Dot.: budowy sieci wodociągowej wraz z przyłączami w ul. Wiśniowej w Wałbrzychu

ZALĄCZNIK GRAFICZNY DO PISMA  
TT-61077-5A/6281/INF-12712012  
z 05.06.2012

## DECYZJA

na proponowany przebieg sieci wodociągowej wraz z przyłączami w pasie drogowym drogi gminnej: ul. Wiśniowa (dz. nr 192; obr. 11 Poniatów) w Wałbrzychu

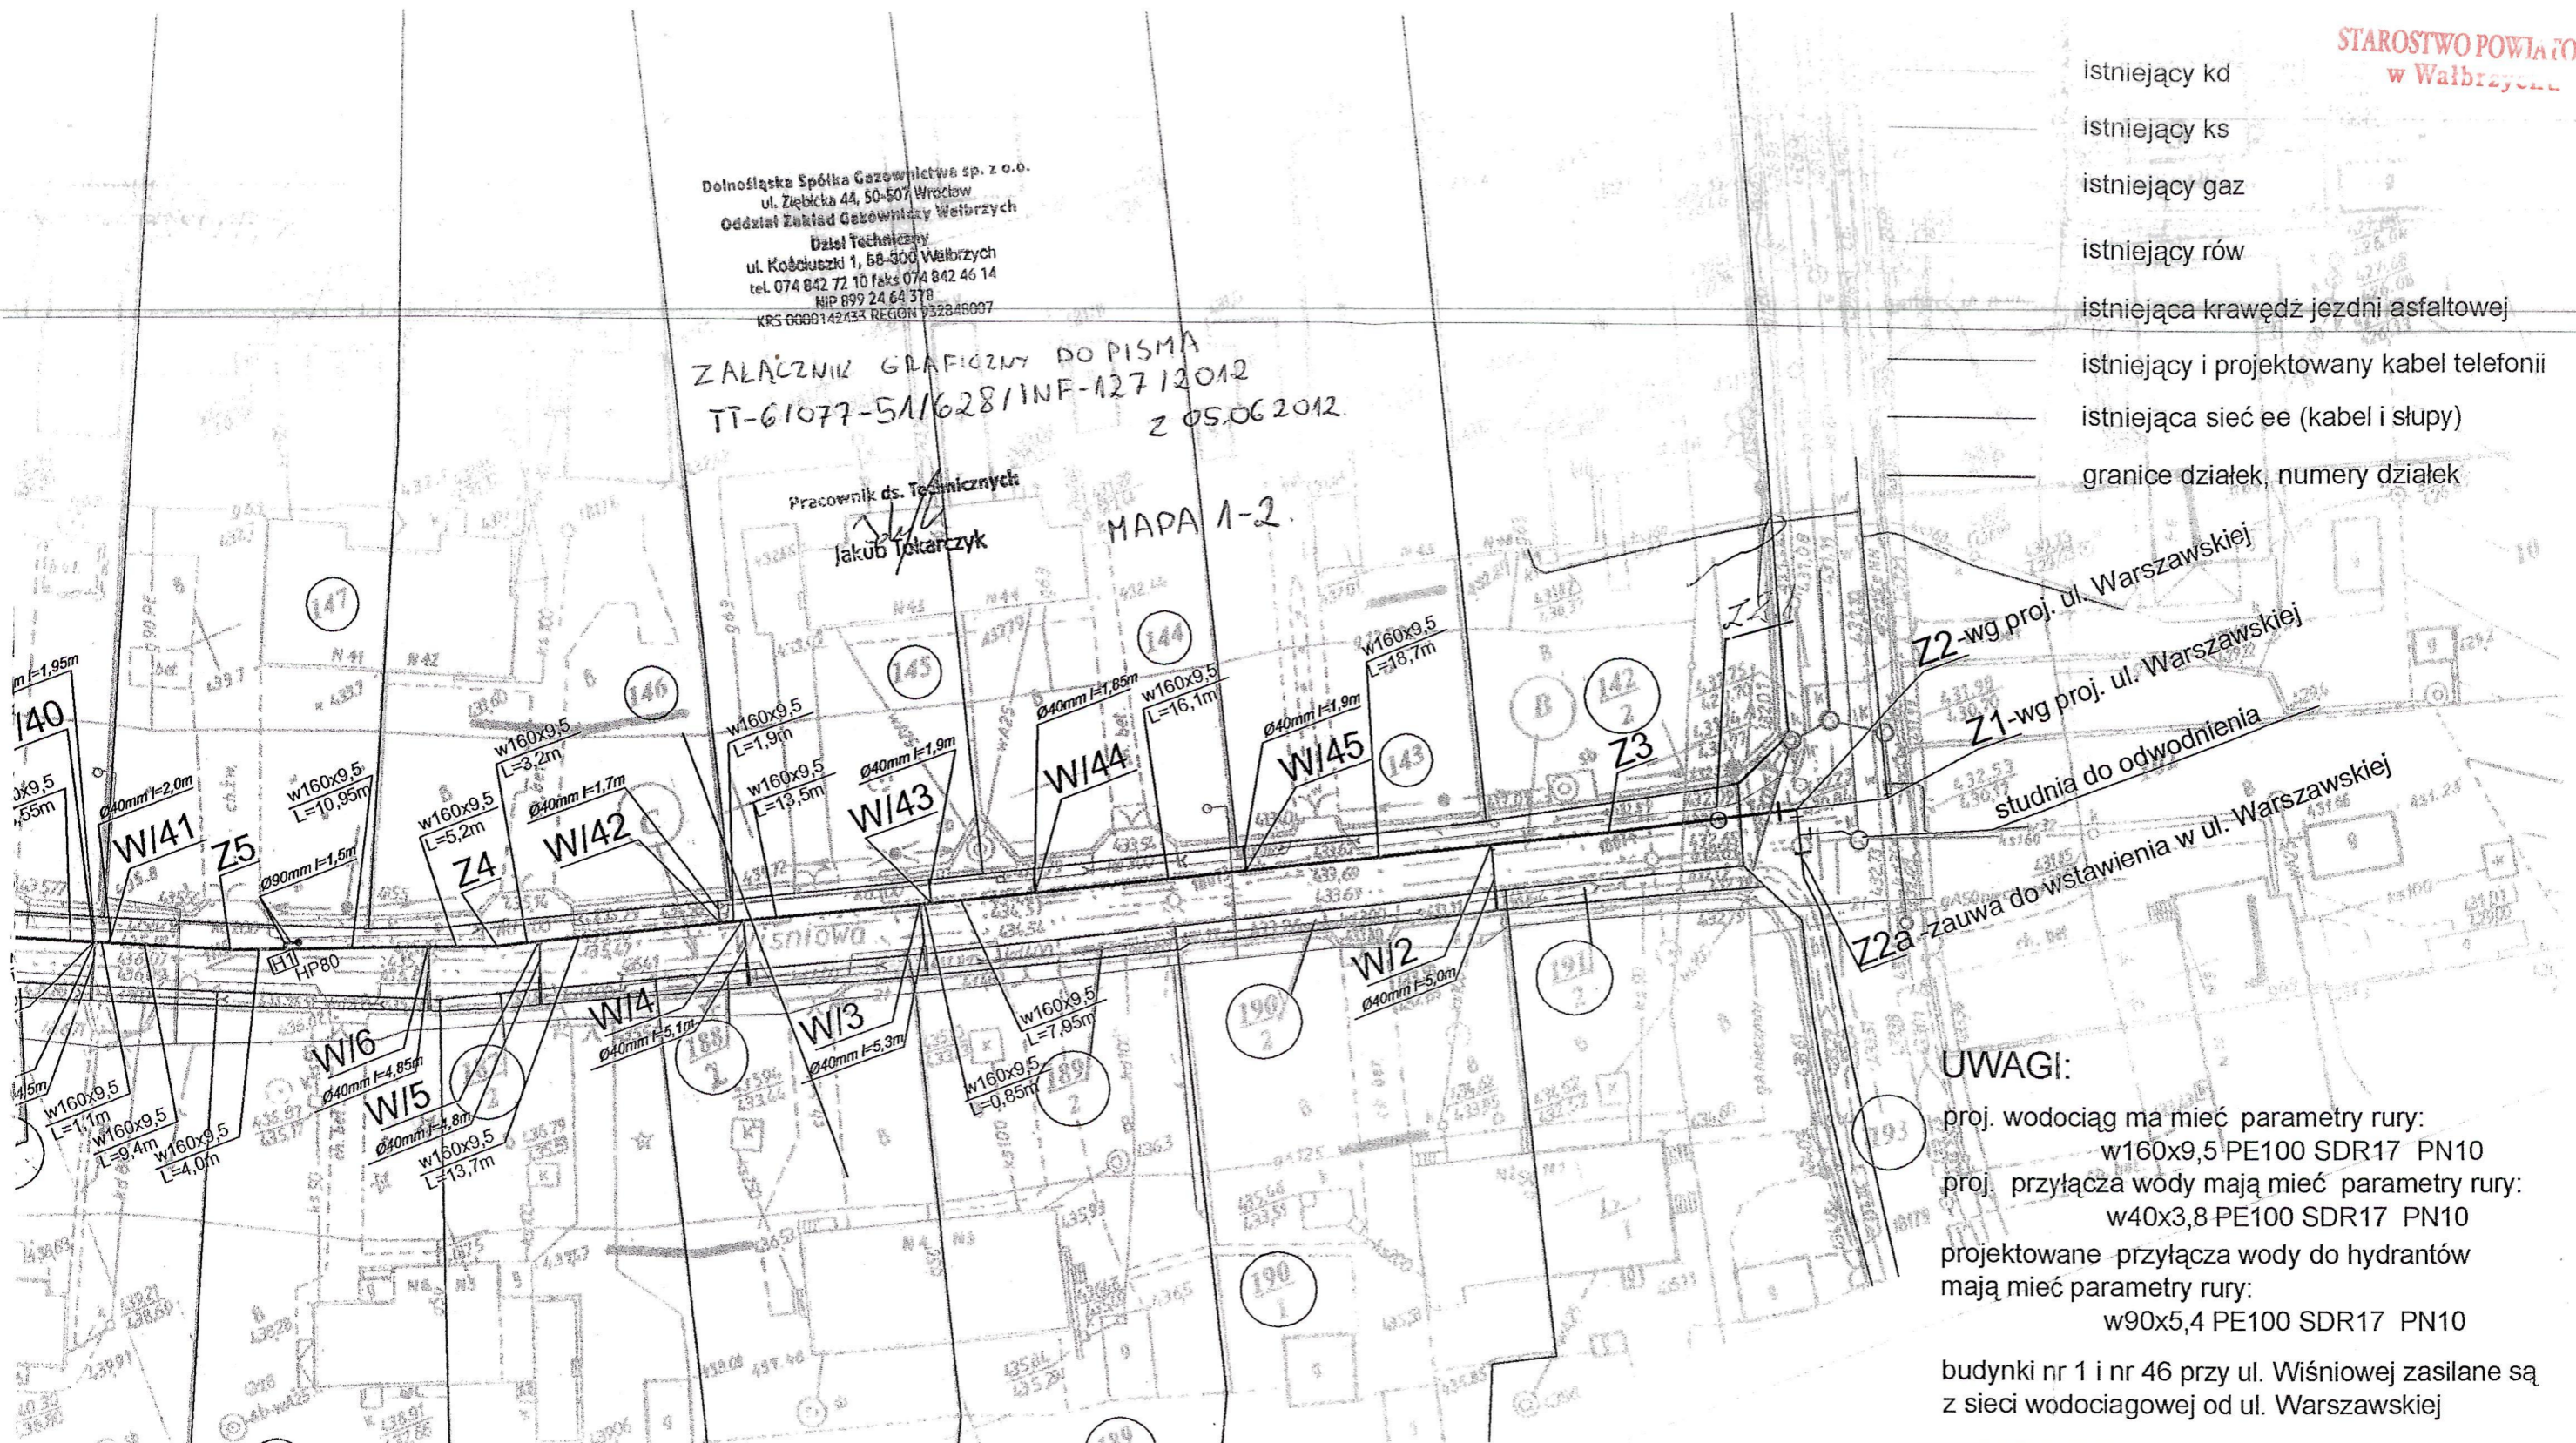
1. **W obszarze objętym zakresem opracowania ww. inwestycji zlokalizowana jest czynna sieci gazowa średniego ciśnienia DN200 stal oraz niskiego ciśnienia de125 PE, DN150 stal.**

2. Dla istniejącej czynnej sieci gazowej należy zachować właściwe strefy kontrolowane zgodnie z Rozporządzeniem Ministra Gospodarki z dnia 30.07.2001 r. w sprawie warunków technicznych jakim powinny odpowiadać sieci gazowe (Dz. U. Nr 97, poz. 1055 z dnia 11.09.2001 r.).

3. W pasie o szerokości po 0,5 m od osi gazociągu nie wolno prowadzić robót ziemnych sprzętem mechanicznym zgodnie z Rozporządzeniem Ministra Infrastruktury z dnia 6 lutego 2003 r. w sprawie bezpieczeństwa i higieny pracy podczas wykonywania robót budowlanych (Dz. U. Nr 47, poz. 401 z dnia 19.03.2003 r.).

4. Miejsca zblieżeń i skrzyżowań z ww. siecią należy zabezpieczyć zgodnie z obowiązującymi przepisami.
5. Prace należy prowadzić w sposób wykluczający uszkodzenie sieci gazowej lub urządzeń gazowych.
